Oberaudorf. Gschwendtner Feld.

Anliegen der Anwohner des Wohngebietes Gartenstraße.

Stand: 13. Juli 2022

Abbildung 1

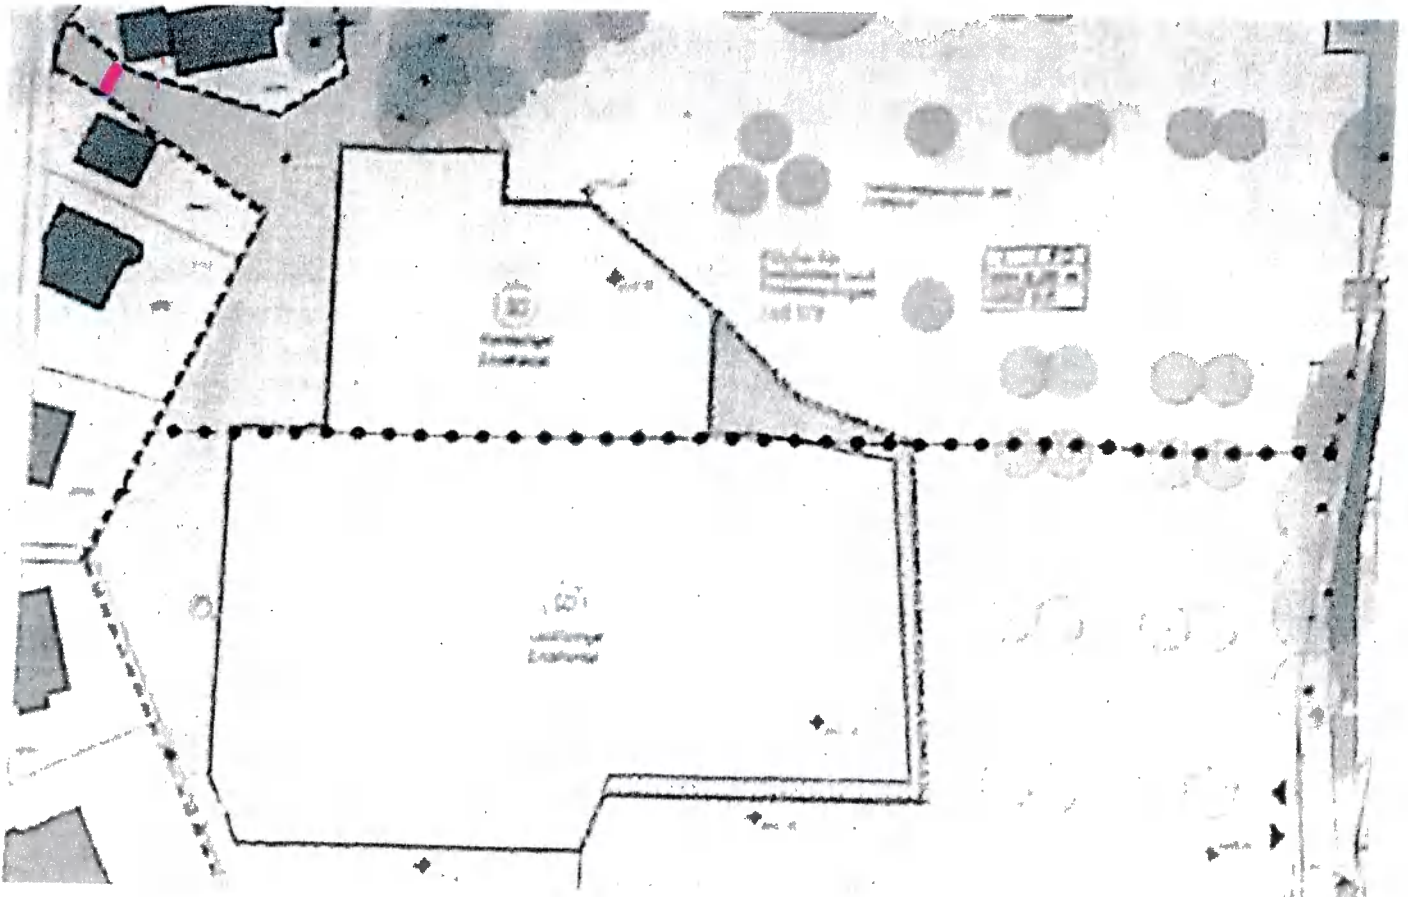
- **Sperre des Weges** zwischen den Anwesen in der Gartenstr.1 und der Geigelsteinstr. 4 (kostengünstiger Zaun oder Tor [Abbildung 1])

Begründung: Ursprünglich sollte der zur Wiese führende Weg als Zubringer für Fußgänger und Fahrradfahrer dienen. Das Verkehrsgutachten hat dies aber als zu gefährlich eingestuft. Eine Einschätzung, der wir als Anwohner aus leidvoller Erfahrung zustimmen müssen. Es ist allerdings zu befürchten, dass die Oberaudorfer den nahegelegenen Zugang schnell für sich entdecken und nutzen. Dass es sich bei dieser Überlegung um eine realitätsnahe Annahme handelt, beweist der ehemalige Zugang zum Bahngleis 2. Der an sich gut versteckte Weg erfreute sich reger Beliebtheit, was zu einem breiten, festen Trampelpfad führte. Erst die Schließung des Notausganges durch die DB brachte das Ende des illegalen Zuganges.

Wird der Zugang zum Gschwendtner Feld nicht gesichert, steigt die Unfallgefahr. Sowohl das Verlassen der Gartenstraße wie auch die Zufahrt zu derselben, ist besonders für Autofahrer unübersichtlich. Fußgänger, die den in die Tiefe verschwindenden Wiesenweg nutzen, können schnell übersehen werden. Dieses Problem verschärft sich in der „dunklen Jahreszeit“. Personen, die einen unbeleuchteten und zwischen zwei Häusern versteckten Weg nutzen, dürften kaum wahrgenommen werden.

Abbildung 2

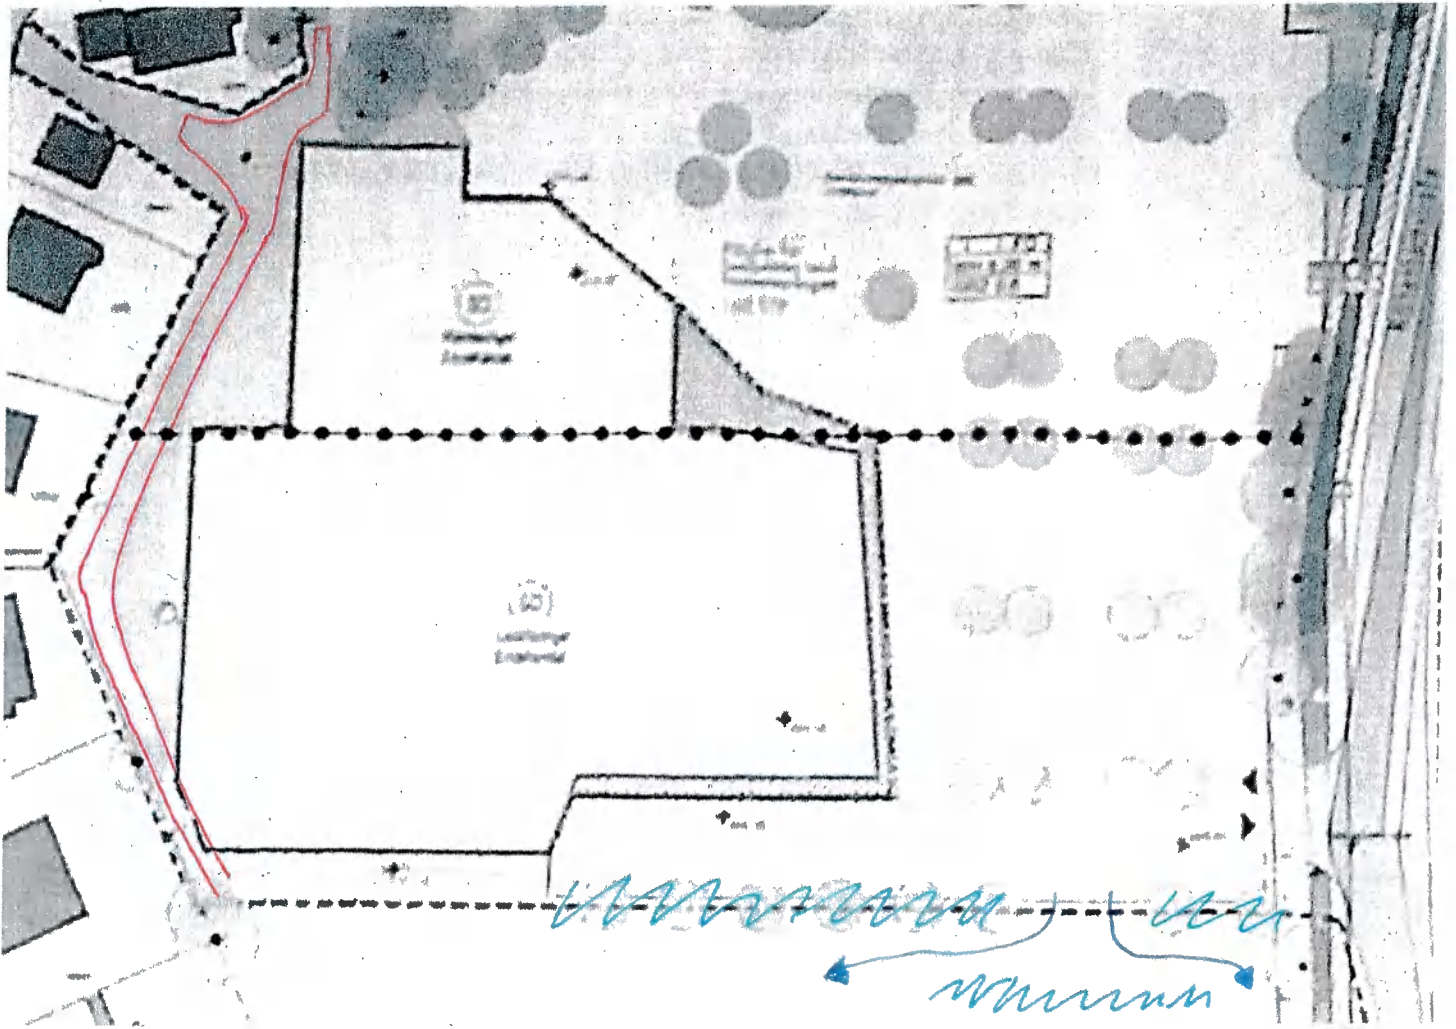
7. „**Schnee-Entsorgung**“ auf den ungenutzten, südlichen Teil des Gschwendtner Feldes = Schutz der Hänge, des Biotops und der Neuanpflanzungen vor Verunreinigungen (**Abbildung 2**)

-  „Weg“: Zugang zu den Grundstücken der Gartenstraße
-  Windschutz-Hecke
-  Schnee-Entsorgung

1. Intensive **Dachbegrünung** mit Verpflichtung zur **Pflege** (Siehe „Dach“)!
2. **Rückseite (Westen) der Märkte = Grünfläche** (Siehe „Emissionsschutz für Anwohner“!),
breiten Weg (= Wiese) freilassen um die Anwohnerhänge weiterhin pflegen und sichern zu können (Abbildung 2)
3. **nordwestliche Fläche = Grünfläche** (Siehe „Emissionsschutz für Anwohner“!)
4. **durchgehende breite Hecke an der südlichen Grenze** = klare optische Abtrennung von Marktgebiet und Wiese, zugleich wichtiger Windschutz (Flieder, Holunder, Pfaffenhütchen, Hagebutte, Weißdorn, Schlehe, Haselnuss) und Emissionsschutz für Anwohner im südlichen Bereich des Gschwendtner Feldes (Abbildung 2)

Abbildung 3

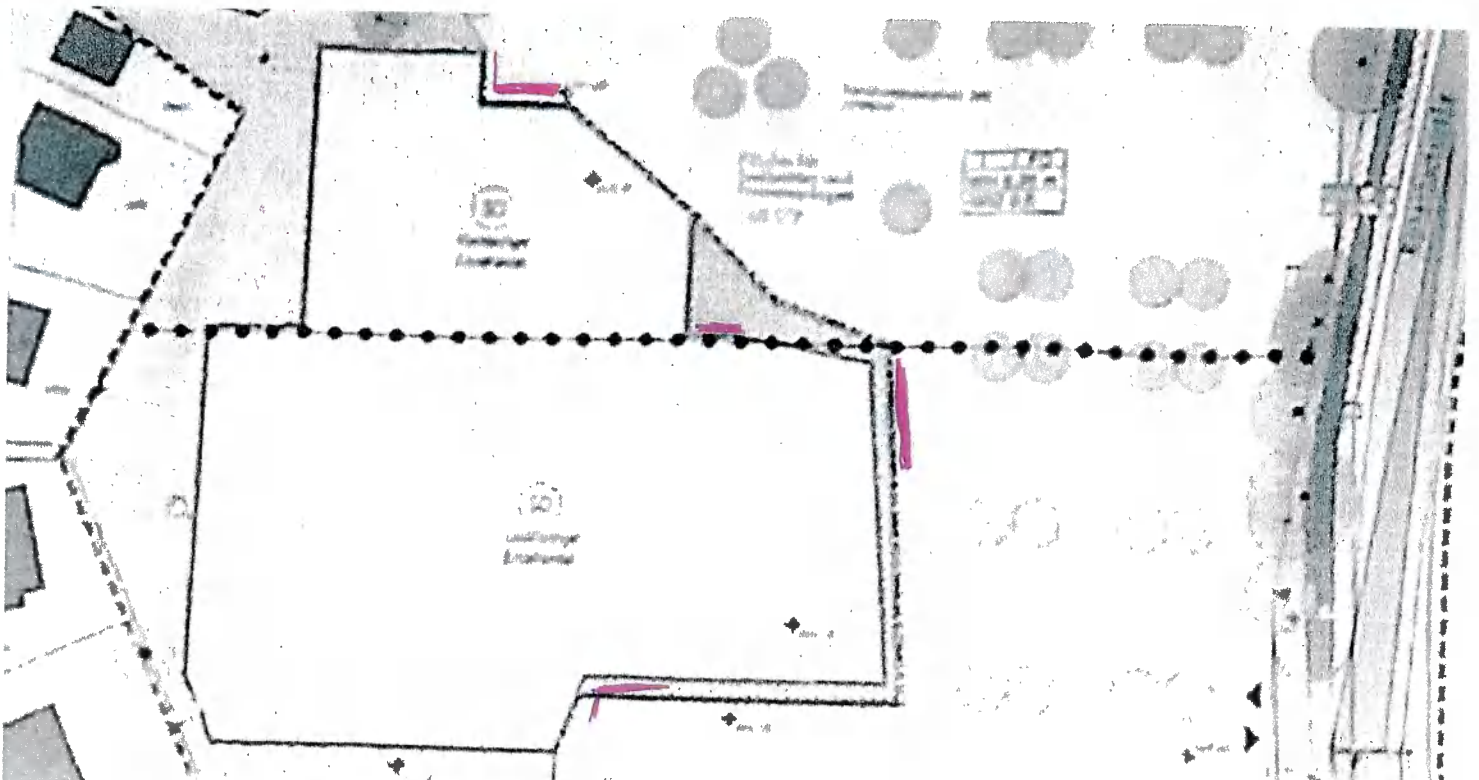
Die aktuelle Planung sieht eine geschlossene Rückwand ohne Türen und Fenster vor. Darüber hinaus soll die Fläche zwischen den Märkten und der Gartenstraße unbenutzte Grünfläche bleiben. Die beiden Marktgebäude dienen somit als passiver Lärmschutz. Dem widerspricht aber das Vorhaben die KWL-Anlagen bzw. die Lüftungsanlagen auf der Rückseite der Märkte anzubringen. Hierzu ist anzumerken, dass die Gartenstraße eine Besonderheit aufweist. Bedingt durch den Hang auf dem die Häuser stehen und einer hinter den Gebäuden verlaufenden Lärmschutzwand verstärken sich Geräusche, die sich von Osten aus auf die Wohnanlage zu bewegen. Es ist naheliegend, dass dies auch auf *KWL- und Lüftungsanlagen* zutrifft. Die Anwohner möchten daher, dass derartige Anlagen *weder an der Rückseite noch auf dem Dach angebracht* werden. Vielmehr bietet sich hier die nach Osten liegende Fassade an oder alternativ der Eckbereich der beiden Ladezonen (im Nord- und Südwesten [Abbildung 3]).

Aufstellungsorte für Lüftungs-, KWL- und Wärmepumpenanlagen an den Wänden
